改善箇所説明図

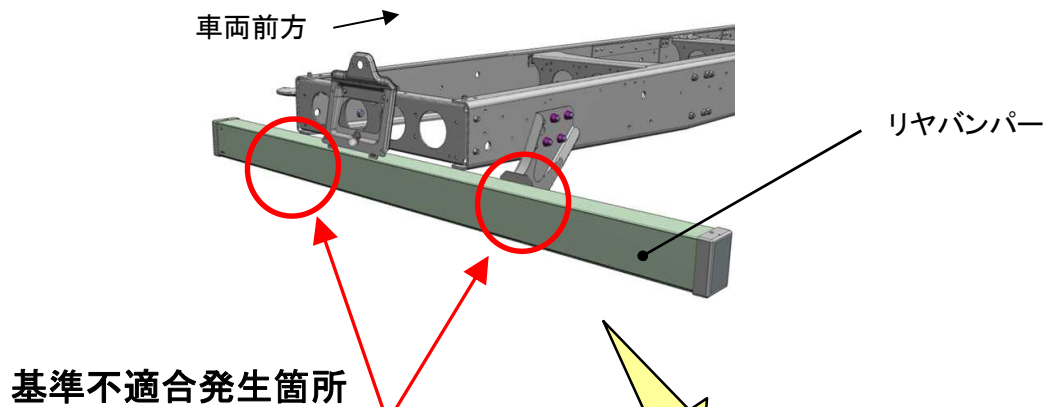
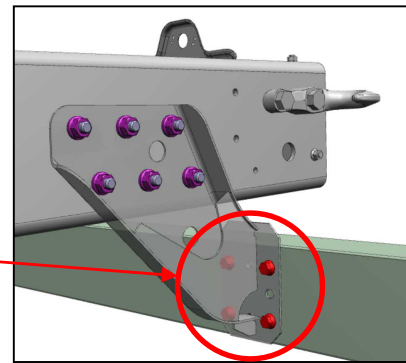
基準不適合発生箇所

リヤバンパー取付ボルト
(片側 4 本)

大・中型トラックにおいて、リヤバンパー取付ボルトの締付けに使用した工具が不適切であったため、当該ボルトが正規トルクで締付けられていないものがある。そのため、使用過程で当該ボルトが緩み、最悪の場合、リヤバンパーが脱落し他の交通の妨げになるおそれがある。

改善措置の内容

全車両、リヤバンパー取付ボルトの締付け状況を点検し、緩みが認められた場合は正規トルクで締付ける。また、当該ボルトに損傷が認められた場合は新品に交換する。

注：□ は緩みが認められた場合に、正規トルクで締付ける部品を示す。
